廃炉発官R4第195号
令和5年3月14日

福島第一原子力発電所 特定原子力施設に係る実施計画 変更認可申請書の
一部補正について

1号機原子炉建屋を覆う大型カバー設置及び1号機原子炉建屋カバー解体に関して、審査の進捗を踏まえ、下記の通り補正を行う。

併せて、多核種除去設備高性能容器（タイプ1）の使用前検査受検に伴う多核種除去設備に係る確認事項の記載変更、サブドレンピット No, 45, No, 212の配管ルート及び配管構成の変更並びに減容処理設備の使用前検査の確認事項における記載の適正化を行う。

図-1 サブドレン他水処理施設の全体概要図 (1/2)

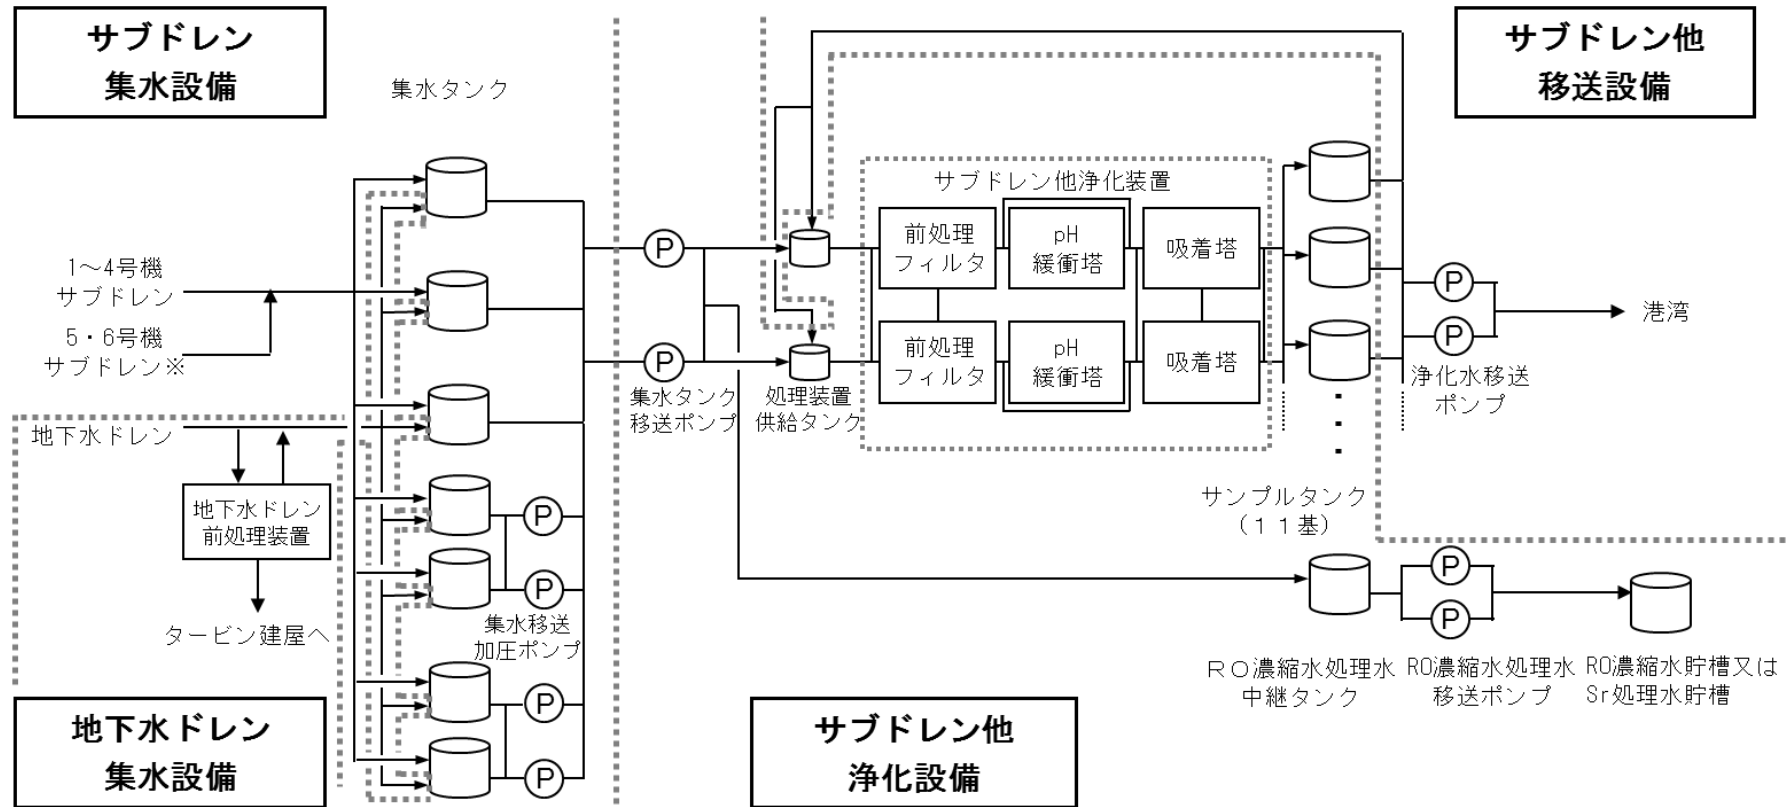
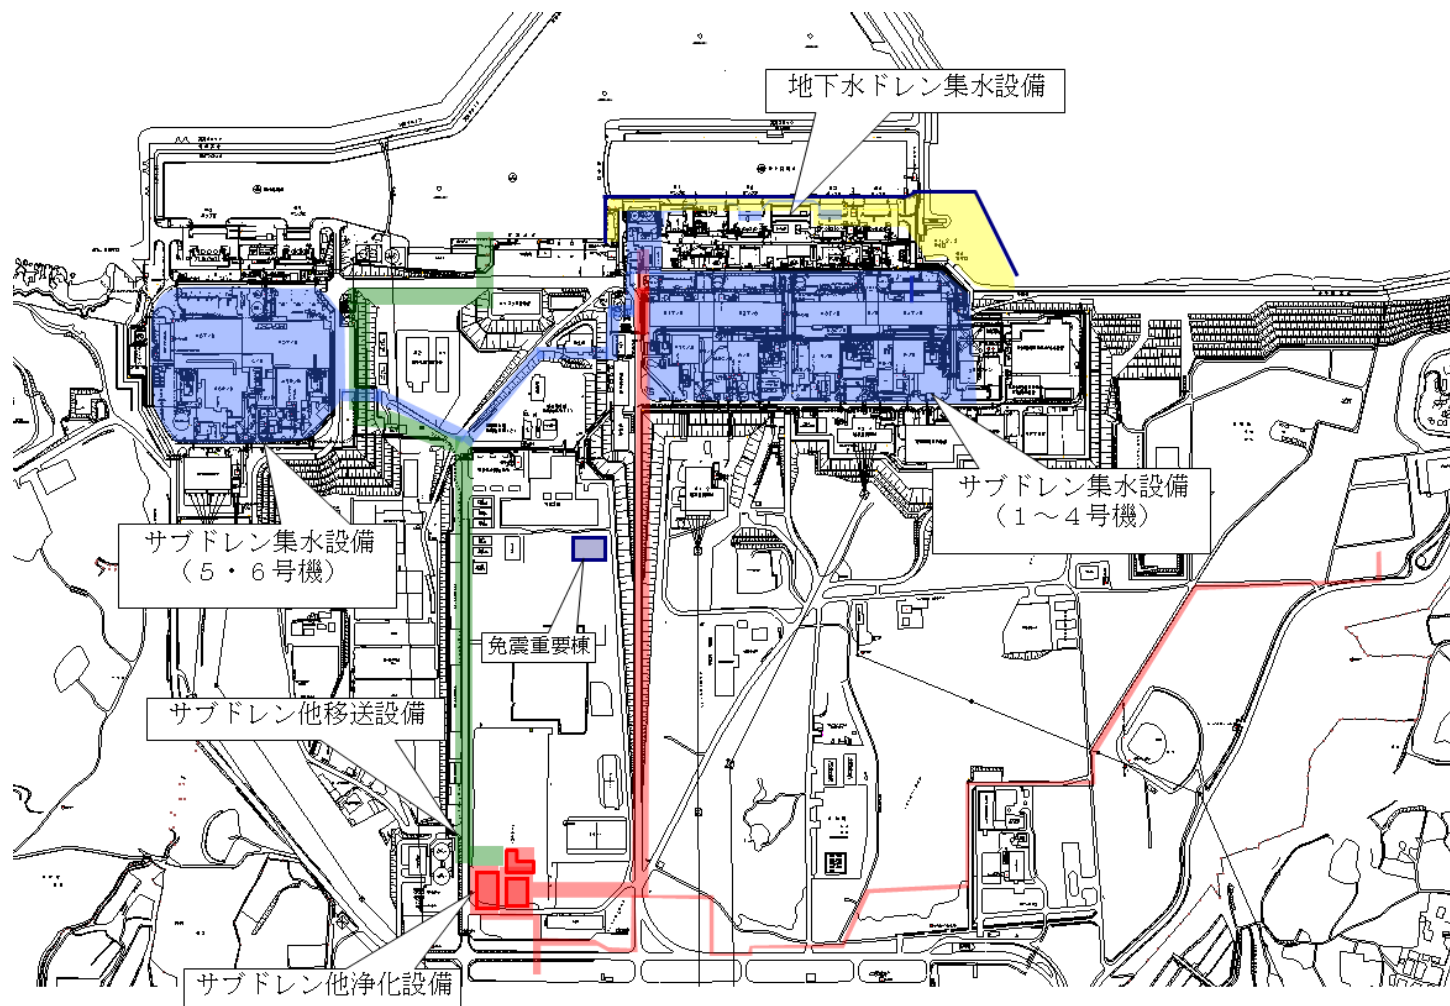
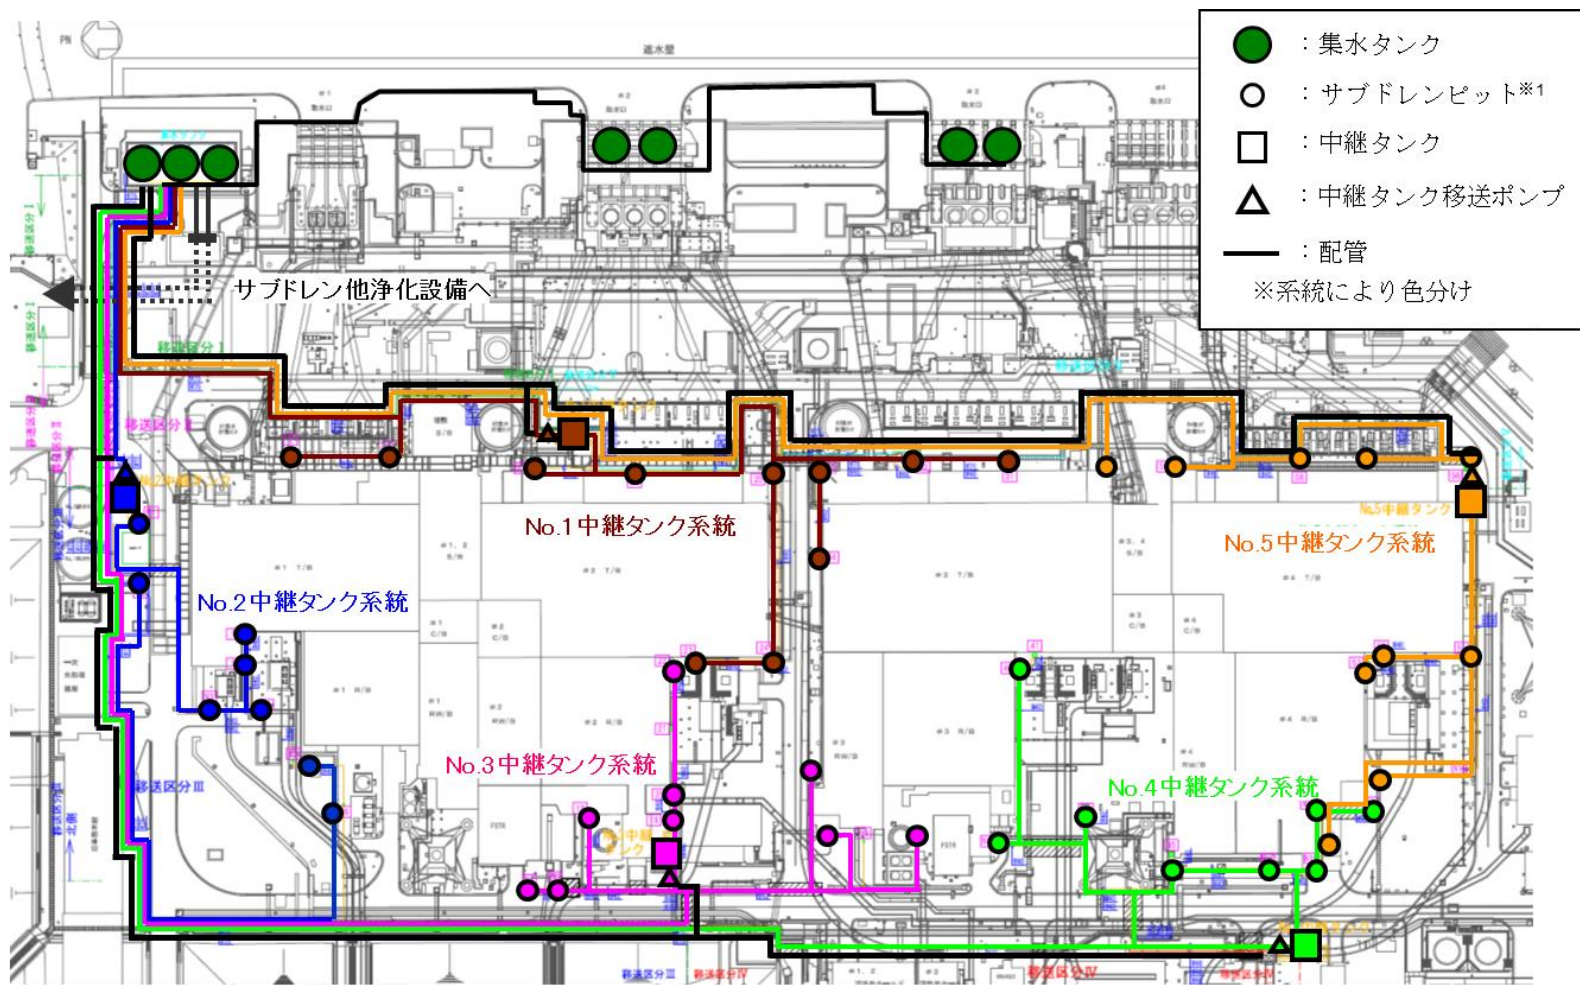
- ・配管ルート及び配管構成の変更に伴いサブドレン集水設備系統図を変更

図-4 配管概略図 (1/3)

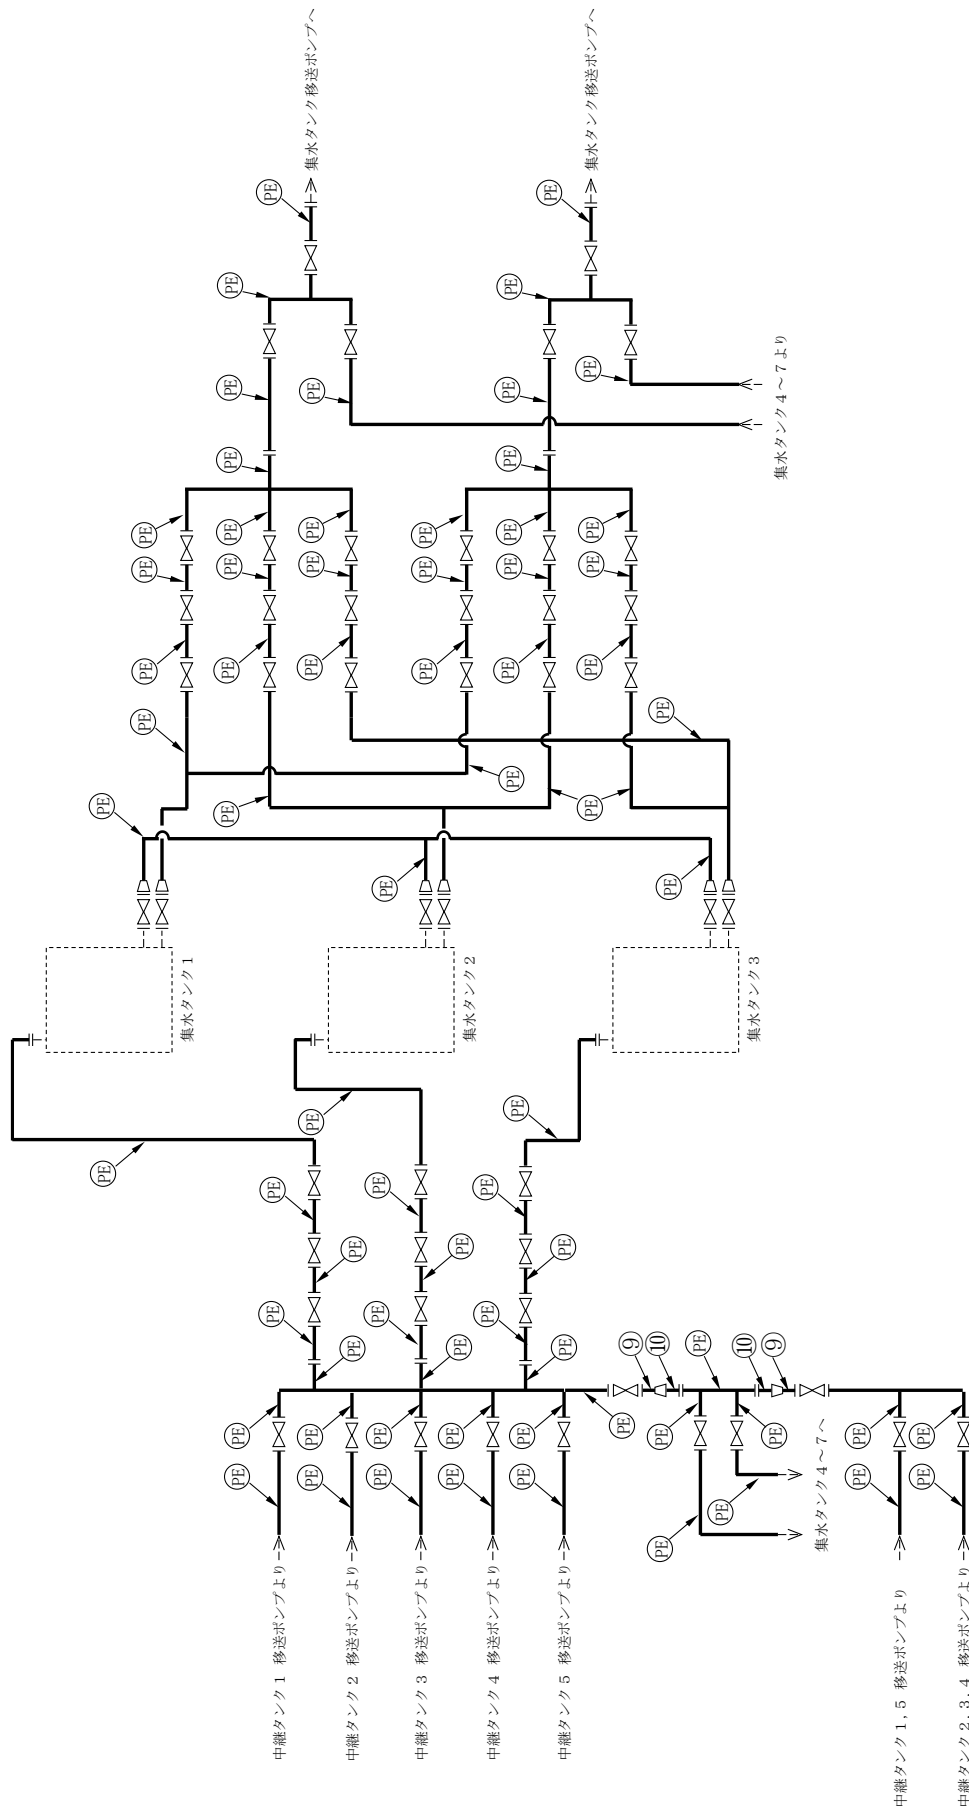
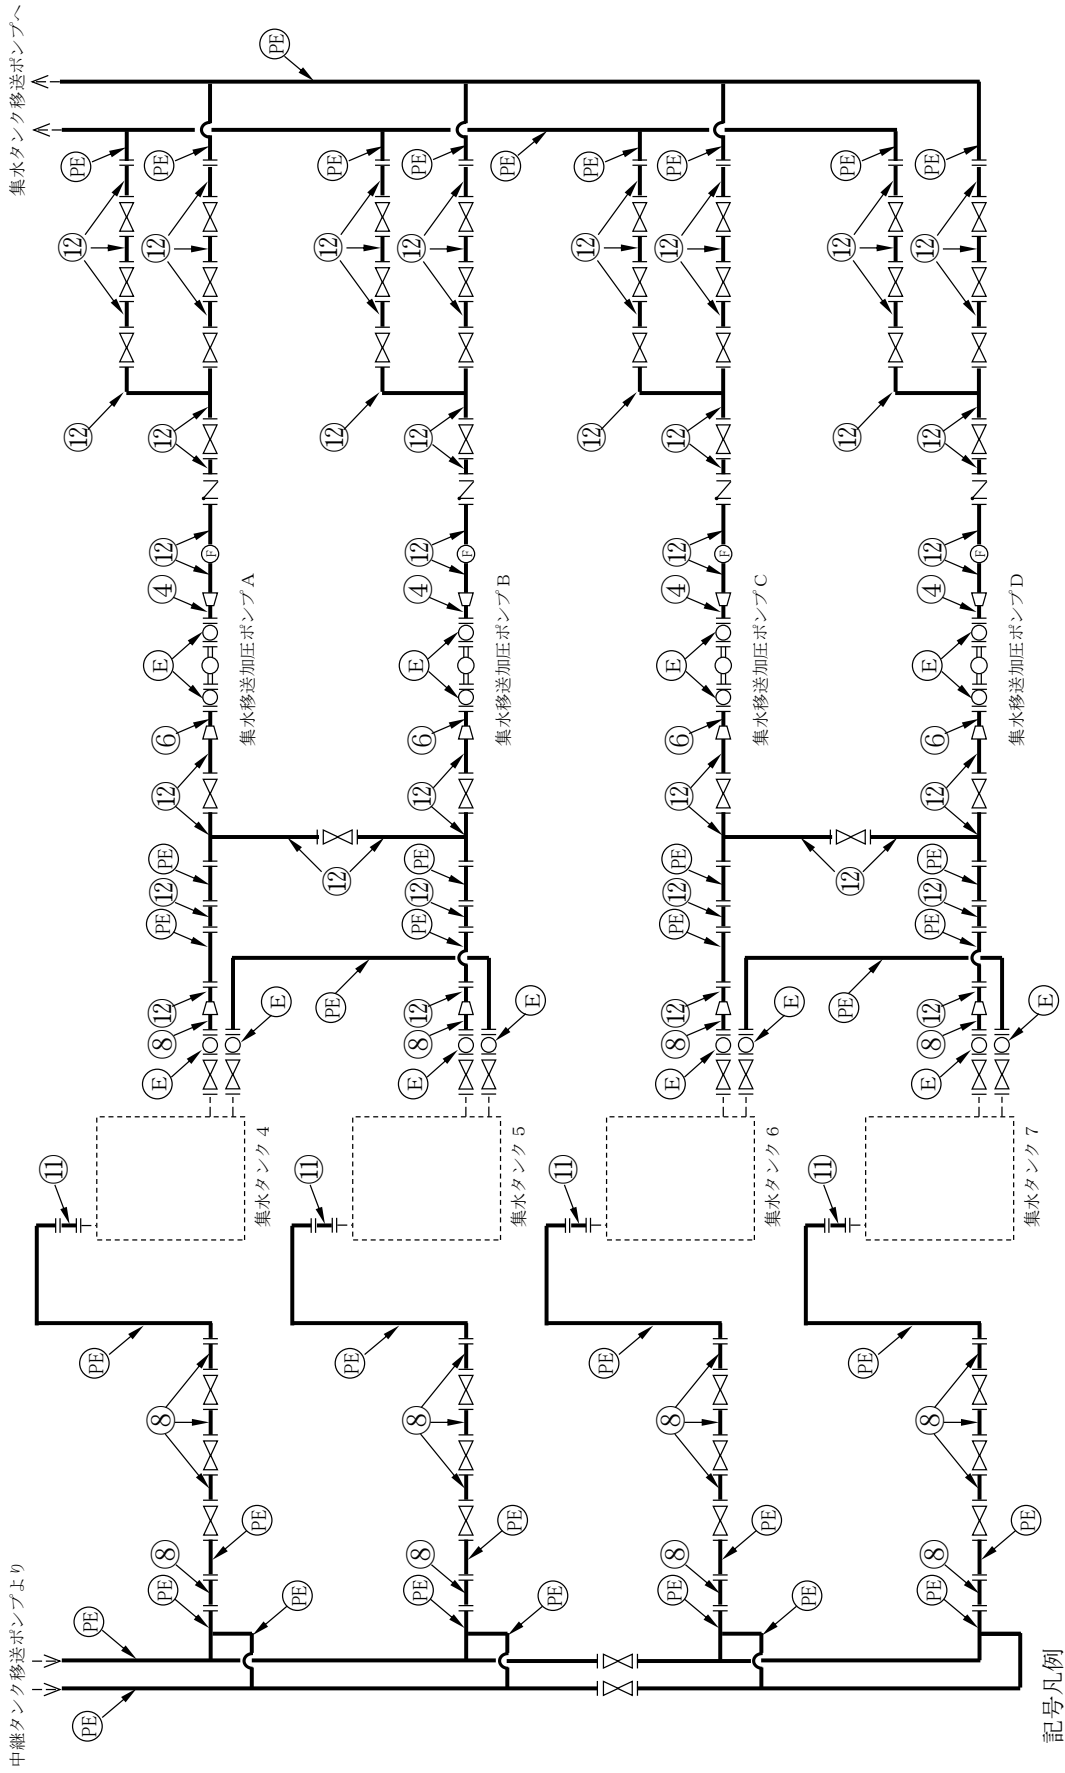
- ・配管ルート及び配管構成の変更に伴い配管概略図を変更
